GENEL AÇIKLAMALAR

A - YER GÖRME VE YARIŞMA TAKVİMİ İLE İLGİLİ SORULAR

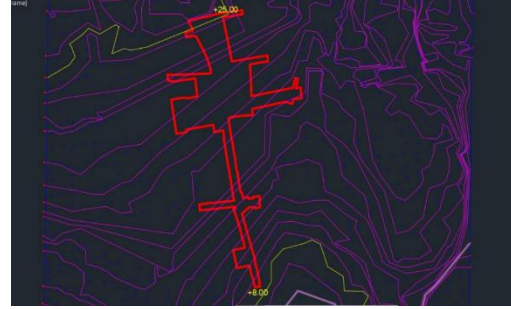
14. Halihazır harita üzerindeki kot noktaları doğrultusunda hazırlanan kot eğrileri ile sketchup Google harita üzerinden hazırlamış olduğumuz kot eğrileri doğrultularında; yarışma alanının başlangıç ve bitim kotları arasında uyumsuzluk mevcut.Halihazır harita doğrultusunda alan kotu +8'de başlayıp +25'de biterken; sketchup harita doğrultusunda +16'da başlayıp +30'da bitiyor. Bu verilerden hangisi doğrudur? Baz almamız gereken veri hangisidir?

sketchup harita verilerine göre

halihazır dosyası kot verilerine göre

Şartname eklerinde verilen "2_3_Halihazir" verilerindeki kotlar kullanılmalıdır.
